Consejo Nacional de Operación

Acuerdo 941 Por el cual se aprueba la incorporación del cambio en los límites de generación y absorción de potencia reactiva de las unidades 1 a 3 de la planta de generación San Francisco y las respectivas curvas de carga

Acuerdo Número:
N° 941

Fecha de expedición:
02 Marzo 2017

Curva de cargabilidad unidades 1 a 3 San Francisco

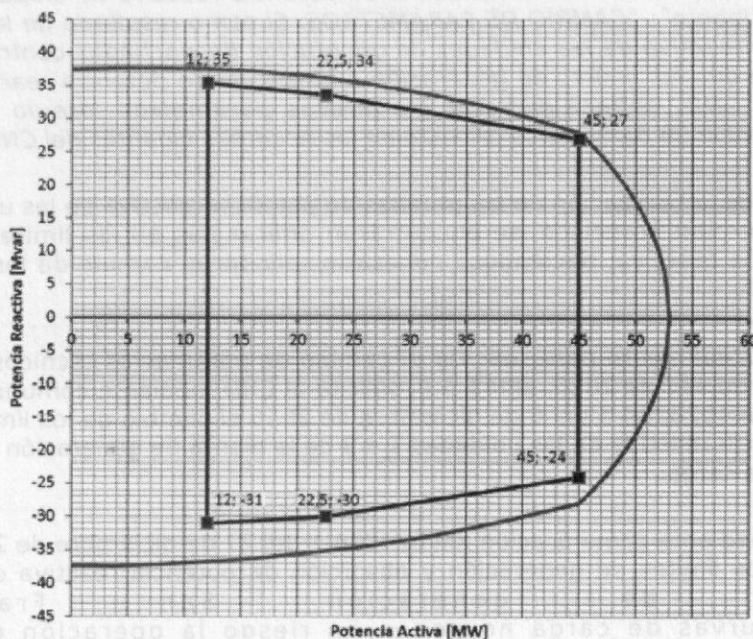
- 2 Que como resultado de la realización de las pruebas de potencia reactiva de las unidades 1 a 3 de la planta de generación San Francisco, se encontraron diferencias en los límites de generación y absorción de potencia reactiva, haciéndose necesario solicitar el cambio de los parámetros de la curva de cargabilidad.

Aprobar la declaración de una nueva curva operativa de carga de las unidades 1 a 3 de la planta de generación San Francisco, en las que se define la capacidad para entrega y absorción de potencia reactiva de la unidad en función de la potencia activa generada.

Unidades 1, 2 y 3

Sobreexcitación		Subexcitación	
P [MW]	Q [Mvar]	P [MW]	Q [Mvar]
45	27	45	-24
22.5	34	22.5	-30
12	36	12	-31
